Sintesi della valutazione dell'accessibilità a Sacile

Indicazioni generali e puntuali lungo il percorso svolto in Viale Trieste, Via San Liberale e Via Gardini

14 novembre 2013

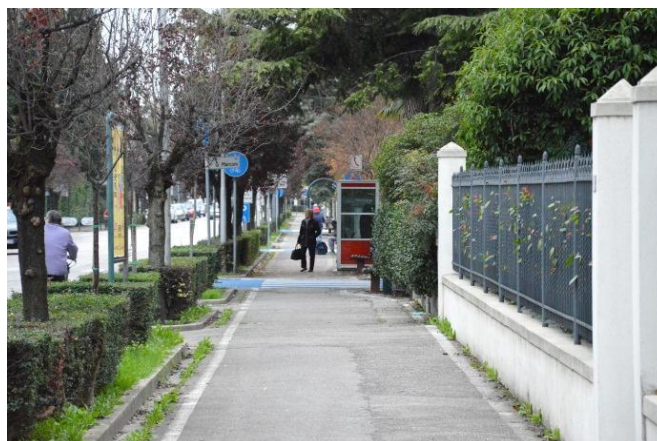
dopo questo attraversamento c'è una **fermata dell'autobus** coperta che presenta un basamento in calcestruzzo rialzato di 3 cm (oltre il massimo consentito dalla norma) rispetto alla pavimentazione in

asfalto; anche in questo caso manca la segnalazione tattile per evitare inciampi e il raccordo con la strada è realizzato con rampe in metallo pericolose e cedevoli.

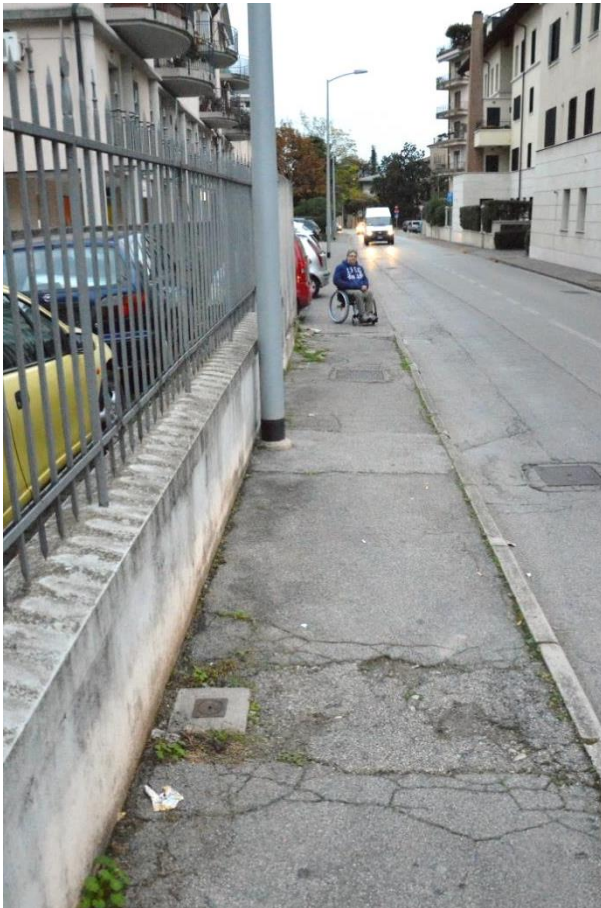
Alla fine del viale, in prossimità dell'incrocio con via Ettoreo, si trova uno studio medico di oculista che ha una rampa stretta e troppo pendente per essere accessibile e una soglia in corrispondenza della porta di altezza superiore a 2,5 cm.

Di fronte allo studio medico, la rampa di raccordo all'attraversamento pedonale ha una pendenza di circa 20 %, quindi inaccessibile.

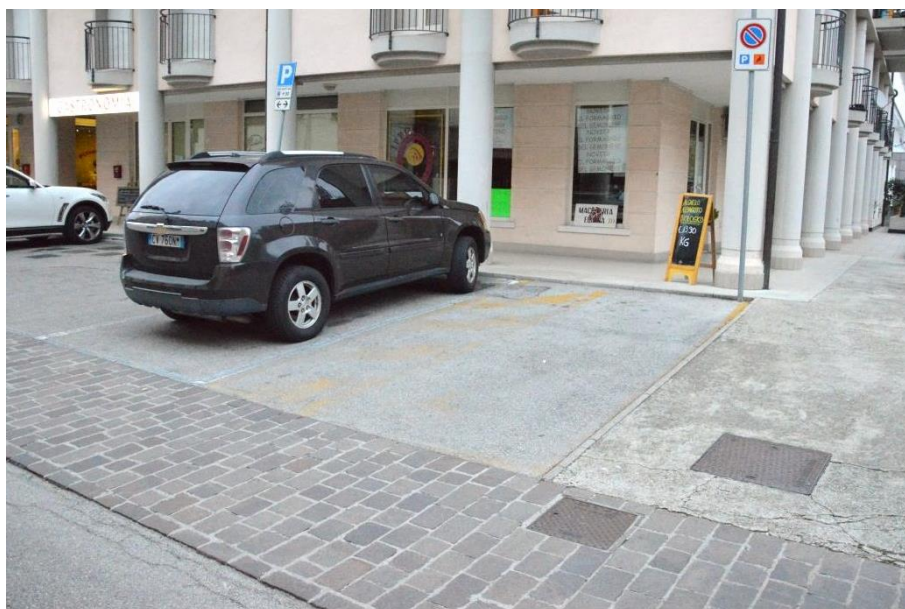
Davanti ai negozi i parcheggi sono sistemati verso gli edifici creando una situazione di mancata sicurezza lungo il marciapiede che presenta anche una pendenza trasversale superiore al 3 %.

Lungo questa via nessun esercizio pubblico è direttamente accessibile a causa di un gradino di 5 cm di dislivello rispetto alla zona pubblica, e successiva griglia metallica per l'aerazione dell'interrato con maglie troppo larghe che non permettono la percorribilità.
